**Direzione Tecnica – Settore VIA/VAS**

**Oggetto:** AUTOSTRADA A1 MILANO-NAPOLI - Tratto Firenze Sud - Incisa. Commento al report SPEA sull'attività di monitoraggio - trimestre Luglio-Settembre 2017.

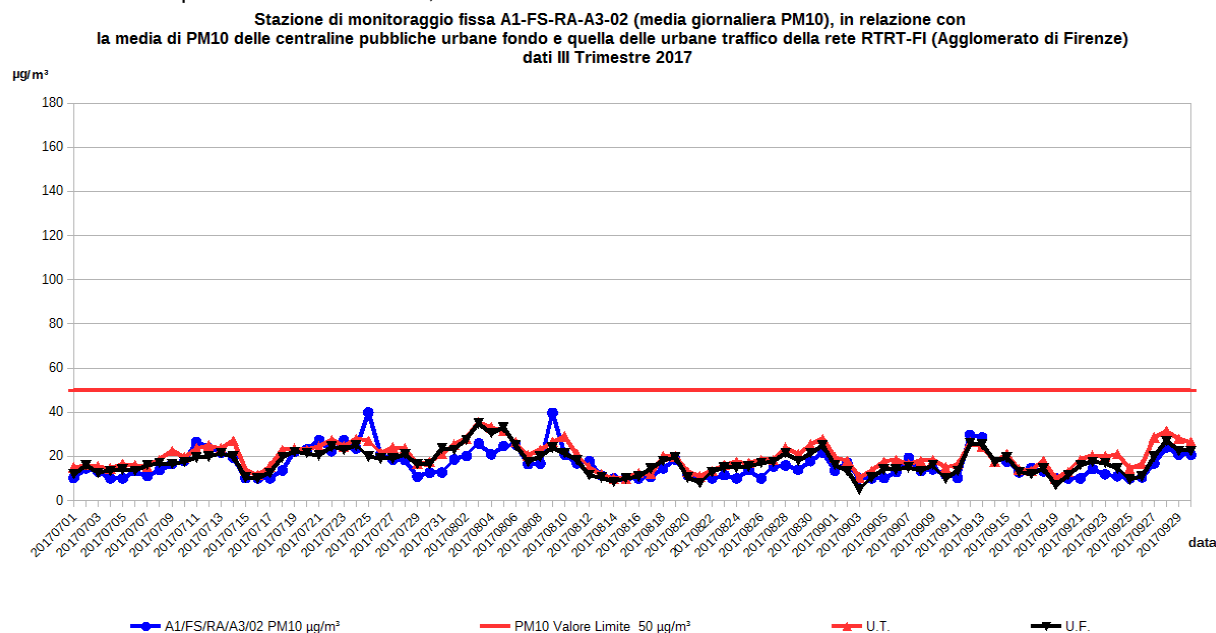
In generale gli andamenti di tutti gli inquinanti monitorati sono quelli attesi in ante operam in relazione alle caratteristiche dell'area (area rurale). In generale i valori di  $\text{PM}_{10}$  della postazione A1-FS-RA-A3-02 seguono l'andamento delle stazioni pubbliche prese come riferimento (Fig. 1). Non emergono particolari osservazioni degne di nota.
